改善箇所説明図

基準不適合発生箇所
固定レール

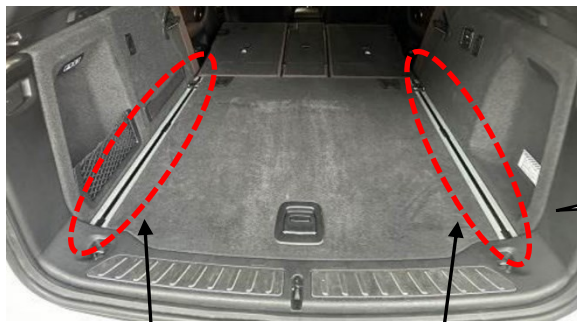
不具合の内容

ラゲッジルームの荷物固縛用の固定レールにおいて、車体と締結するボルトにかかる強度検討が不十分なため、車両の後面が衝突により衝撃を受けた際、固定レールの最後部を固定しているボルトが折損して固定レールが前方に押し出されることがある。そのため、後部座席の乗員に固定レールが接触し、負傷するおそれがある。

全車両、固定レールの後部ボルトを対策品に交換し、専用のワッシャを新たに追加する。

識別：左フロントドアアアヒンジ取り付けボルト（下側）の頭に黄色ペンを塗布する。
